凤庆县安石村火把树组斜坡稳定性 评估结果的公示

凤庆县安石村火把树组斜坡稳定性评估及初步整治方案研究 专家组咨询意见

图 4.2-1 评估区古滑坡分区分级图

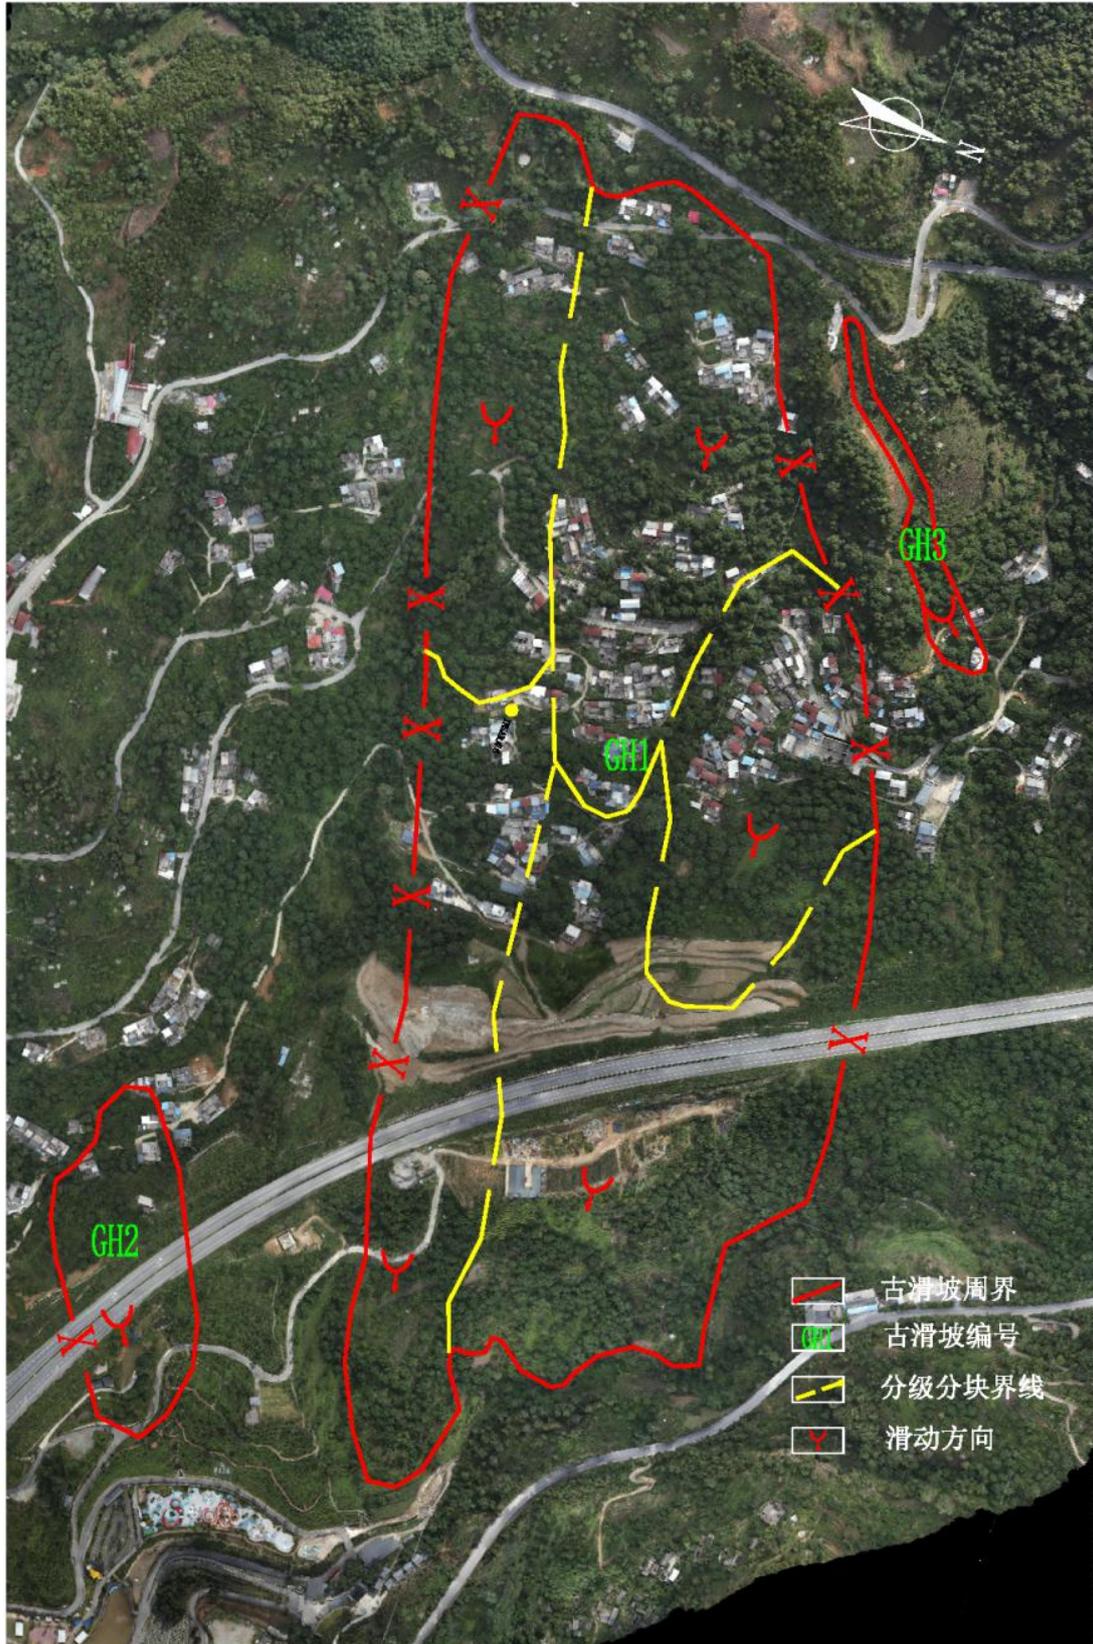
1、应进一步细化三处古滑坡（GH₁、GH₂、GH₃）、H₁滑坡及PQ₁-PQ₃平面范围的确定依据。

2、应进一步述清不同成因裂缝在三处古滑坡（GH₁、GH₂、GH₃）、H₁滑坡及PQ₁-PQ₃平面范围内的分布情况及与高速公路施工的时序关系、影响关系。

图 4.4-1 评估分区图

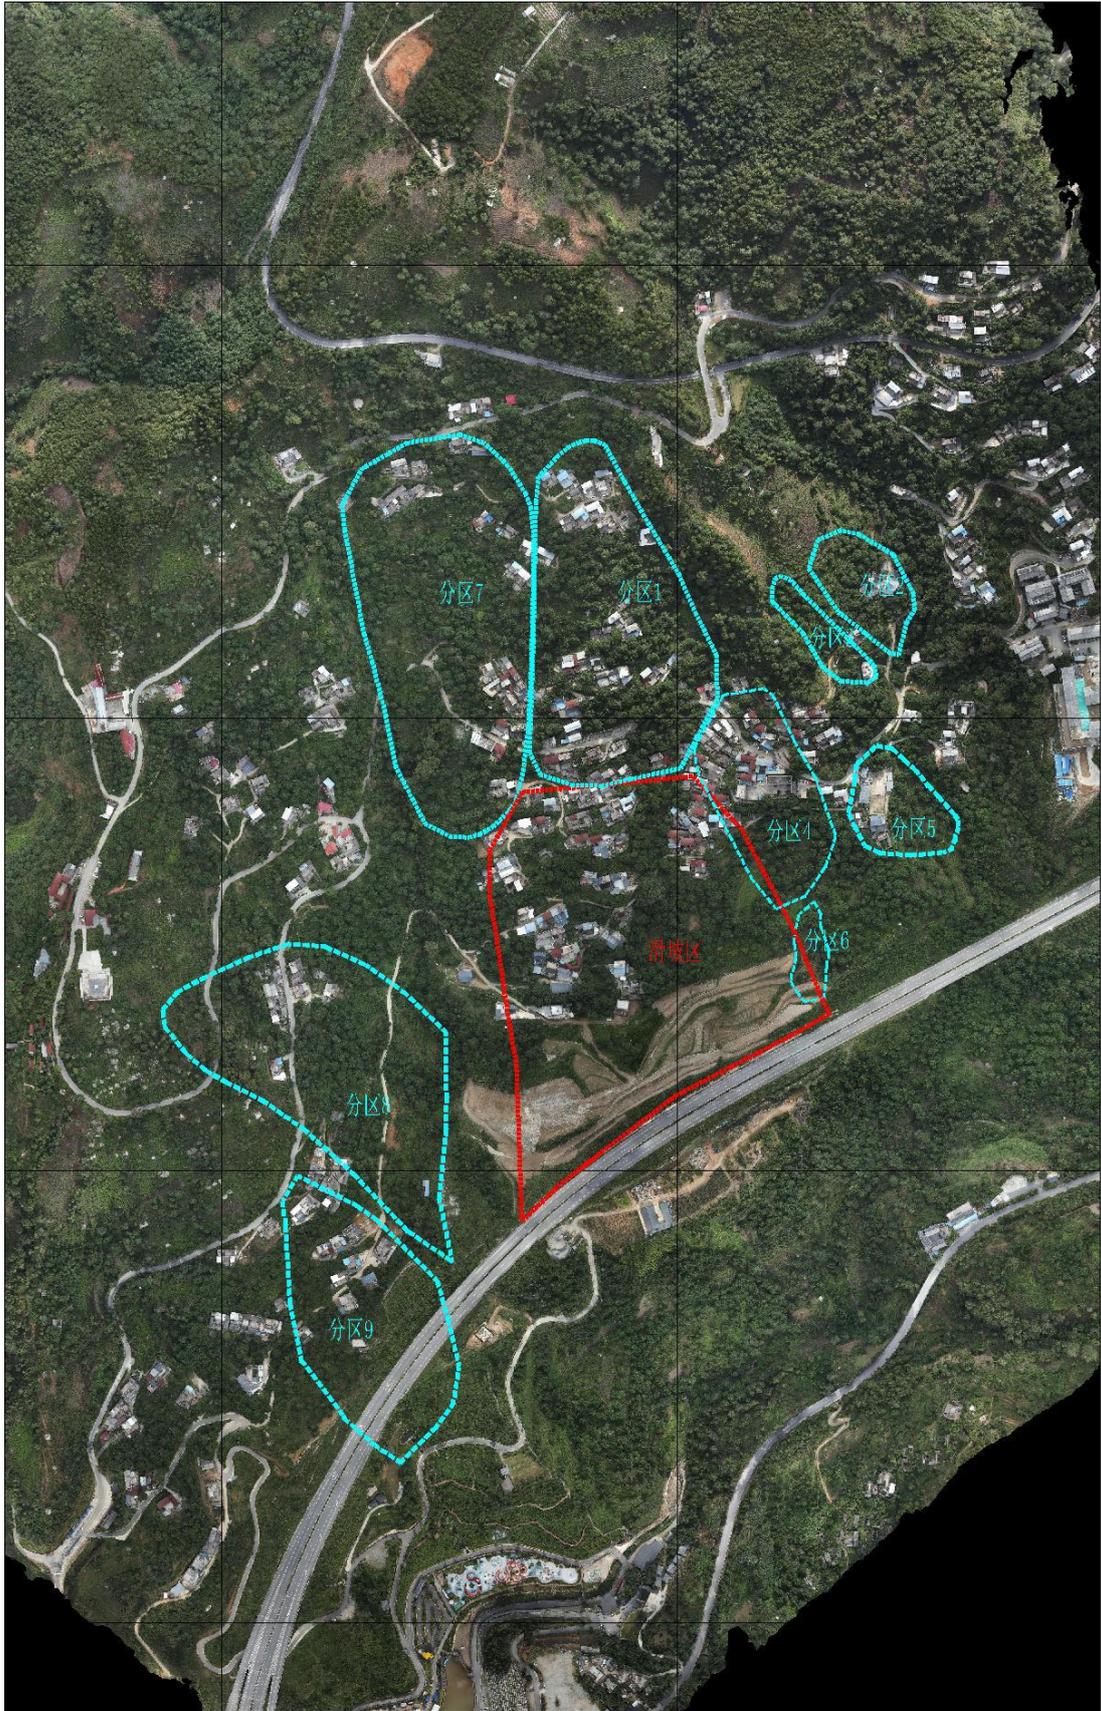
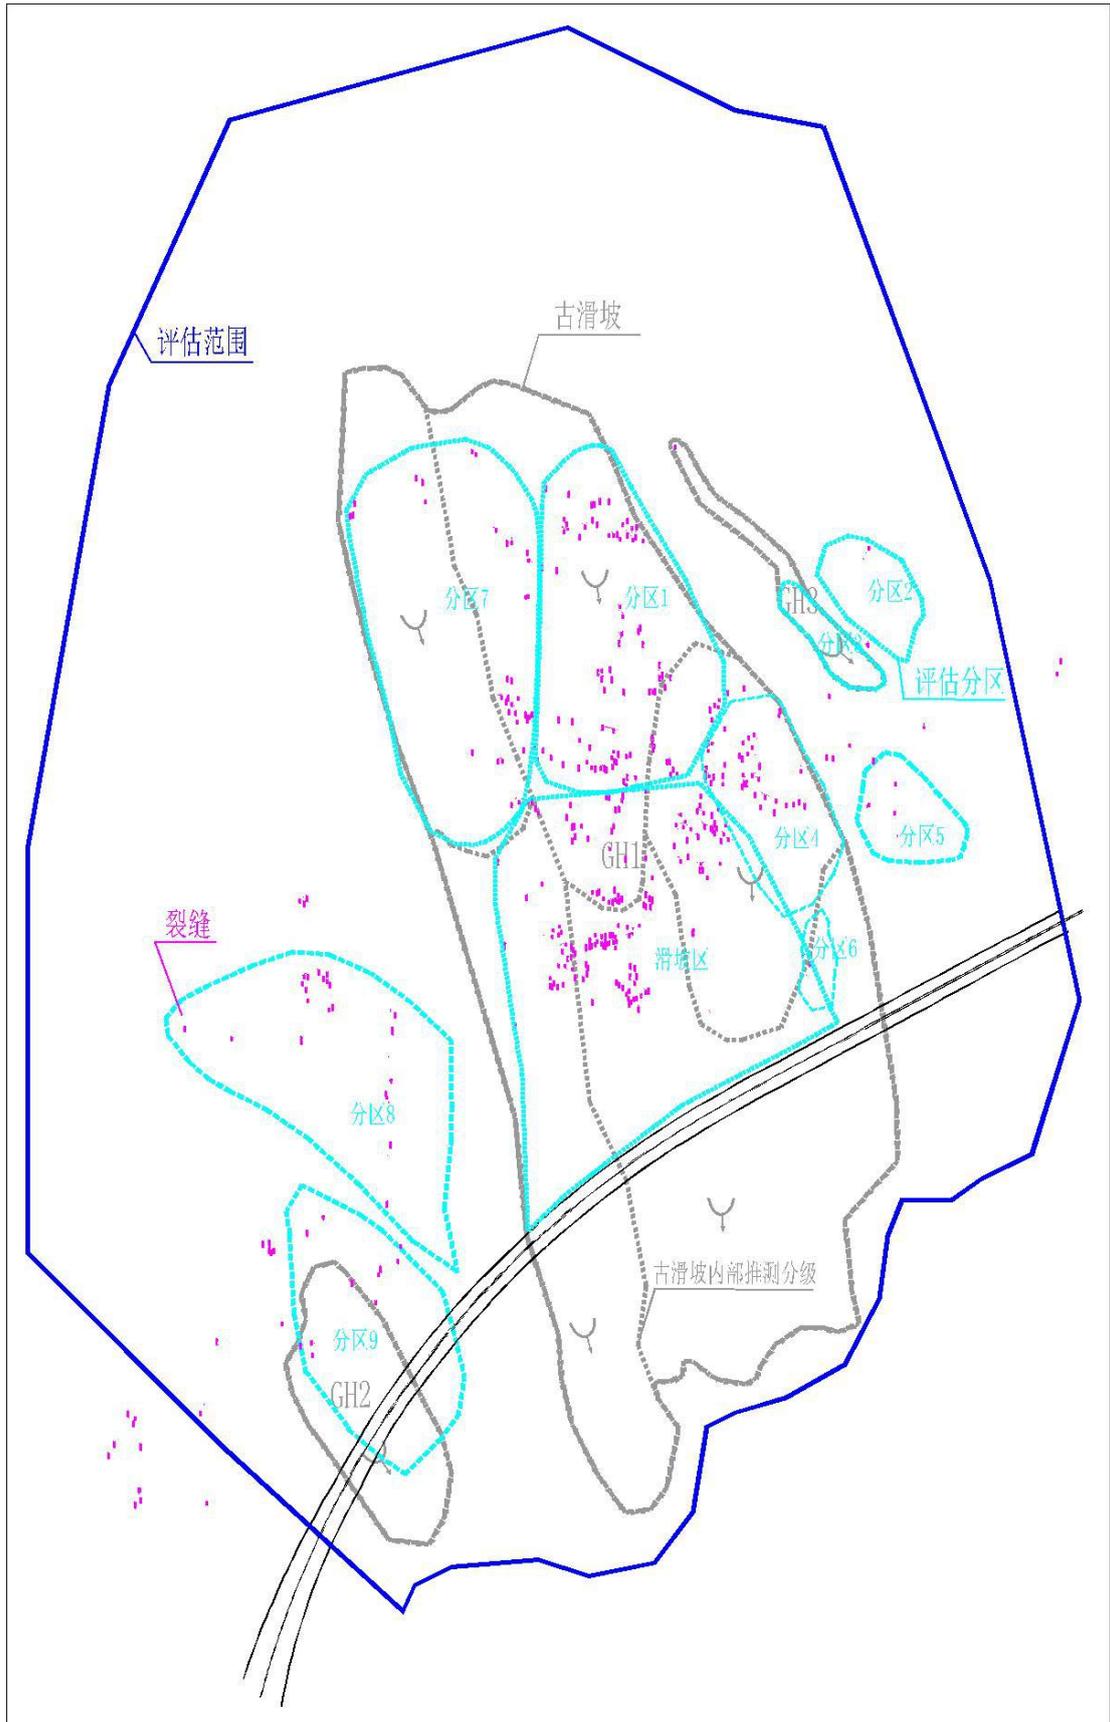
3、通过遥感解译分析、斜坡稳定性分析计算，安石村火把树组斜坡评估分区2（PQ₂）、分区5（PQ₅）及分区6（PQ₆）目前总体处于基本稳定~稳定状态，其余区域总体处于稳定状态，评估结论可信。
